**Avis délibéré sur le projet d'exploitation
du parc éolien de Mont Jaillery
à Chassigny, Dommarien et Villegusien-le-lac (52)
porté par la Société des éoliennes de Mont Jaillery**

Nom du pétitionnaire	Société des éoliennes de Mont Jaillery
Communes	Chassigny, Dommarien et Villegusien-le-lac
Département	Haute-Marne
Objet de la demande	Demande d'autorisation environnementale de construire et d'exploiter un parc éolien de 19 aérogénérateurs et 10 postes de livraison.
Date de saisine de l'Autorité environnementale	16/04/2026

Figure 1: Situation de la ZIP par rapport aux grandes continuités écologiques et aux réservoirs de biodiversité

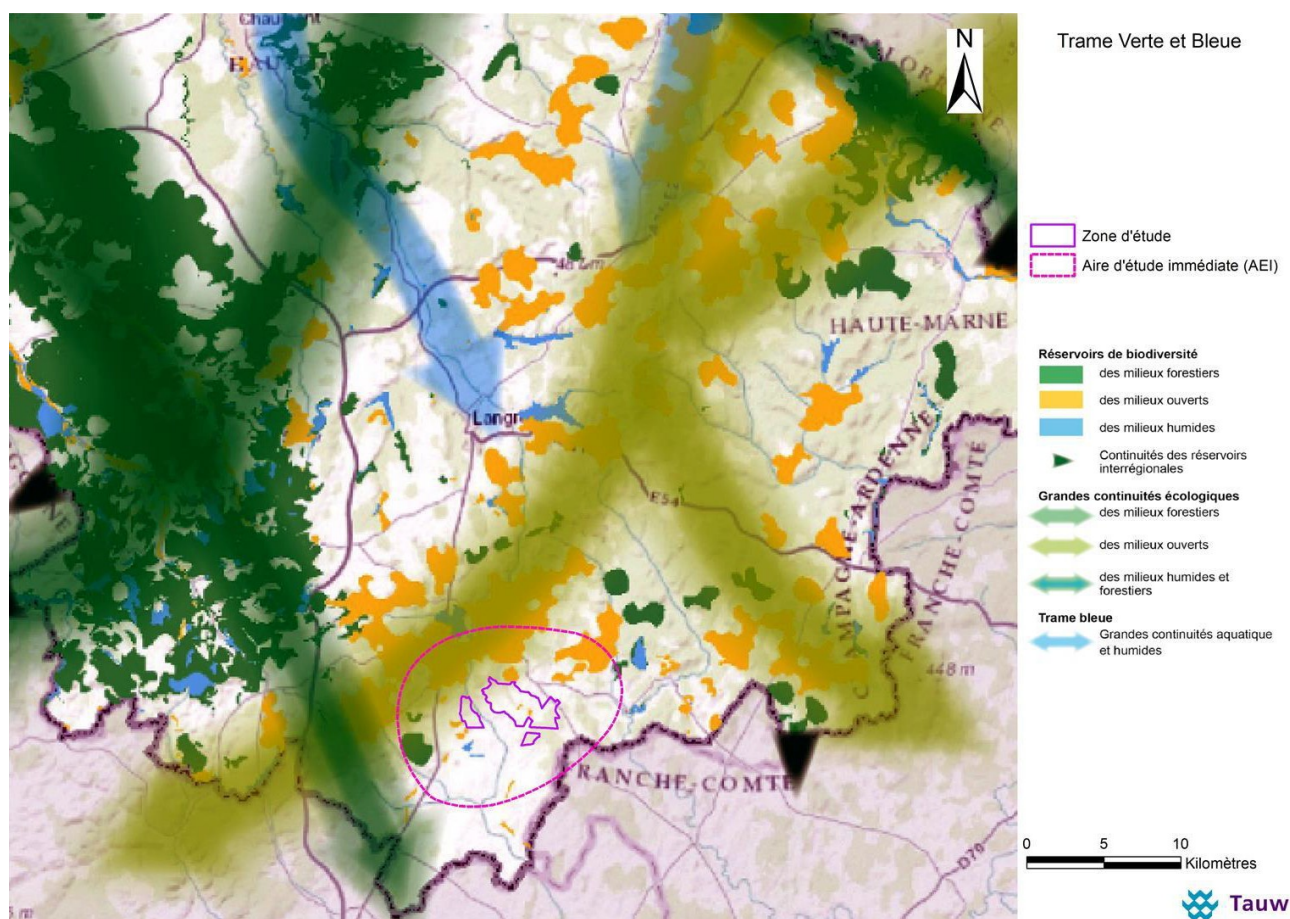
La ZIP est partiellement située dans un couloir de migration identifié dans le schéma régional de cohérence écologique. L'Ae rappelle que ce schéma est ancien d'une part et d'autre part que des projets ont été mis en service depuis l'adoption de ce schéma sans que les effets de ces projets sur les grands couloirs de migration n'aient été réévalués.

Les observations de terrain menées par le pétitionnaire font état d'une circulation des oiseaux dans la ZIP tout au long de l'année en particulier en période pré-nuptiale. De plus, compte tenu de la mise en exploitation de parcs éoliens autour du projet, il aurait été intéressant qu'une mise à jour des couloirs de migration soit réalisée à l'échelle du territoire afin que les enjeux de migration soient considérés sur le comportement avéré des oiseaux et non sur des connaissances anciennes.

L'Ae recommande au pétitionnaire de caractériser les couloirs de migration dans l'aire d'étude éloignée du projet puis, le cas échéant, de reconsidérer la localisation des éoliennes afin d'exclure les couloirs de migration constatés.

Rose des vents « conditions habituelles »

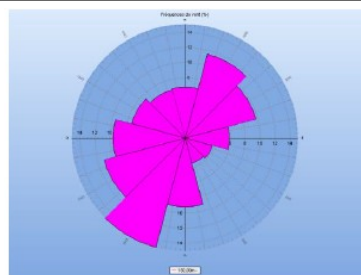
- toutes les mesures ayant servi à établir les émissions sonores du projet ont été réalisées dans des conditions de vent qui ne sont pas représentatives des vents rencontrés habituellement dans le secteur ;

- des dépassements d'émergence sont identifiés pour certains modèles d'éoliennes au niveau de plusieurs zones à émergence réglementées (ZER) jusqu'à 11,5 dB(A) impliquant un plan de bridage complexe pour des vents de vitesse supérieure ou égale à 5 m/s en fonction des modèles d'éoliennes (6 modèles différents prévus sur le parc) ;
- l'analyse des émissions a été menée sur la base du L50¹⁵ alors que la méthodologie requiert de retenir l'indicateur L50 ou le LAeq¹⁶ en fonction de la différence entre ces deux valeurs¹⁷.

- **reprendre son étude acoustique afin que toutes les configurations de vent soient considérées ;**
- **choisir des modèles d'éoliennes les moins émissifs en termes acoustiques ;**
- **justifier de l'analyse acoustique sur la référence du L50 ou, à défaut, de présenter préalablement les indicateurs L50 et LAeq et, le cas échéant, de reprendre son analyse ;**
- **reconsidérer la localisation des éoliennes afin que les exigences réglementaires relatives au bruit soient respectées dans toutes les configurations de vent et pour chaque zone à émergence réglementée ;**
- **proposer un protocole de mesures des émissions sonores dès mise en service du parc et à une fréquence permettant un bridage rapide en cas de constat de nuisances pour les riverains.**
